**Avis en date du 30 novembre 2020
de la Mission régionale d'autorité environnementale d'Île-de-France
sur le projet de centrale photovoltaïque situé à Brie-Comte-Robert (77)**

Synthèse de l'avis

Illustration 3: Plan de masse de la centrale photovoltaïque (EI p.30)

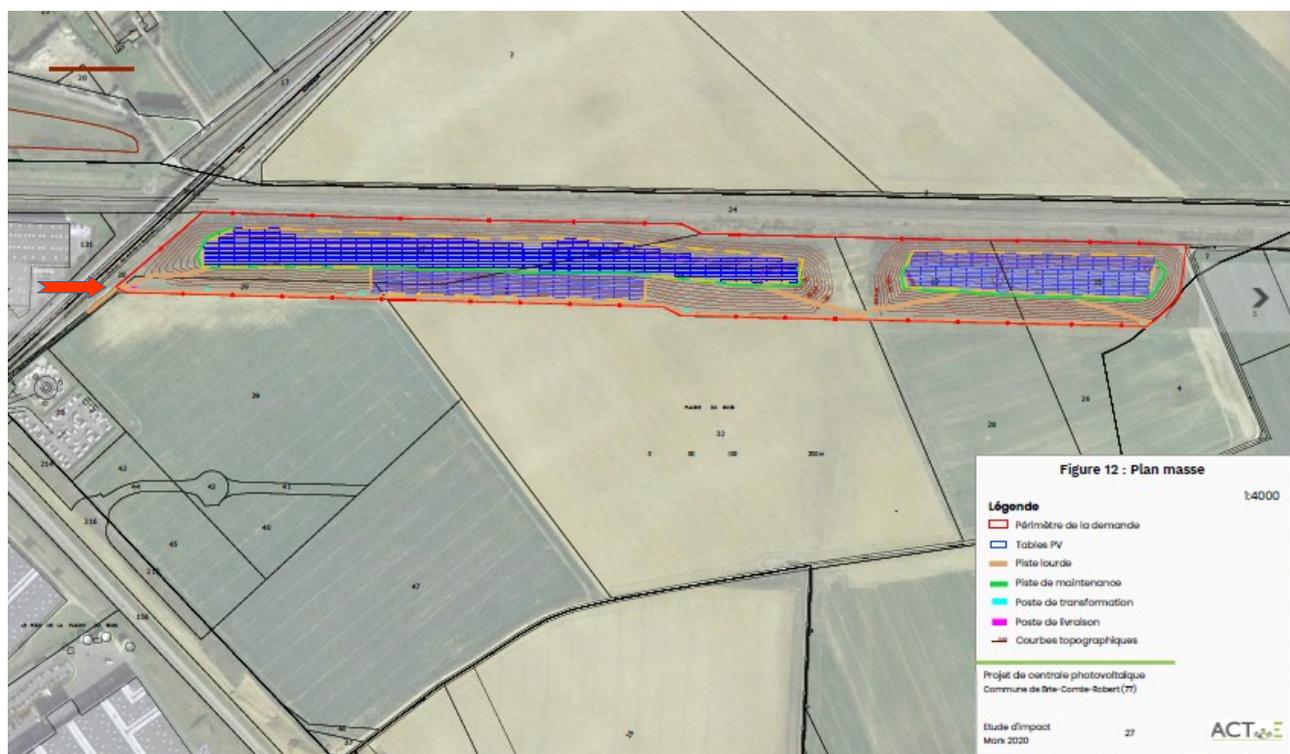
L'étude d'impact précise qu' « *une voie goudronnée depuis le rond-point permet d'accéder au site* » (EI p.123). La MRAe note que cette desserte locale ne semble pas représentée dans les différents visuels (plans masse et photomontages) et que l'étude d'impact ne précise pas s'il s'agit du rond-point de la Bordé sur la RD 216 ou du rond-point nouvellement créé au sud du site.
